**Муниципальное бюджетное
общеобразовательное учреждение
«Гимназия №11 им. К.А. Тренёва»
муниципального образования городской
округ Симферополь Республики Крым**

**ПАСПОРТ
ДОСТУПНОСТИ**

Паспорт доступности
объекта социальной инфраструктуры
№ 2

**Акт обследования
объекта социальной инфраструктуры
к паспорту доступности
№ 2**

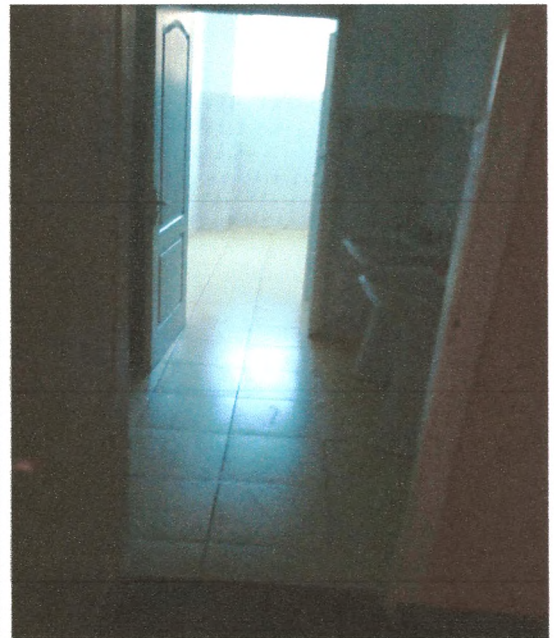
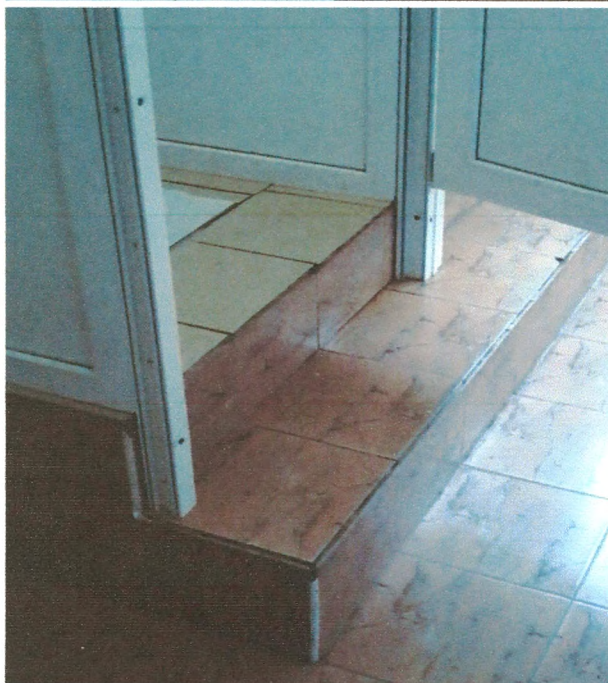
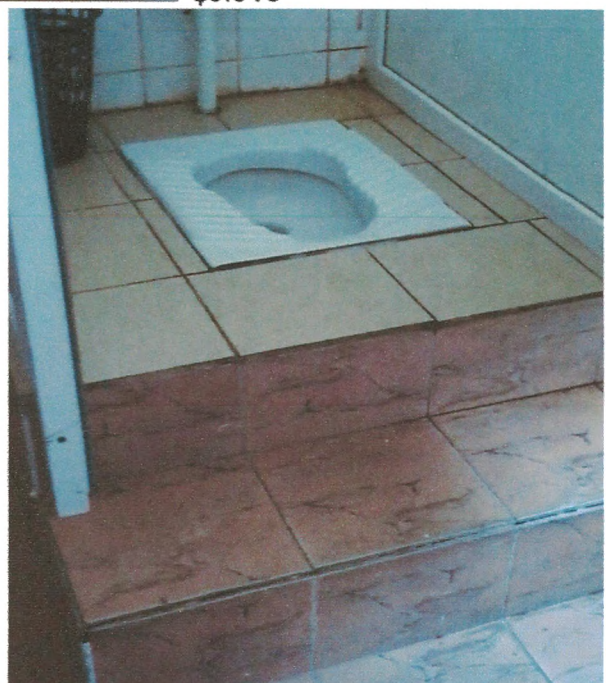
5.1	Туалетная комната	есть		75- 78	Отсутствуют универсальные туалетные кабинки для МГН. Кабинки с унитазом шириной 0,80 м и глубиной 1,20 м Перепады высот пола в виде двух ступеней.	К, О, С	Универсальная туалетная кабинка в санитарно- гигиенических помещениях должна иметь размеры: ширина - 2,2 м, глубина - 2,25 м, в которой следует предусматривать установку унитаза, стационарных и откидных опорных поручней у раковины и унитаза, поворотных или откидных сидений у унитаза. Перепады высоты пола не должны превышать 0,014 м.	ТСР

Комментарий к заключению: в санитарно-гигиенических помещениях объемно-планировочные решения кабинок с унитазом не соответствуют потребностям инвалидов передвигающихся на креслах-колясках.
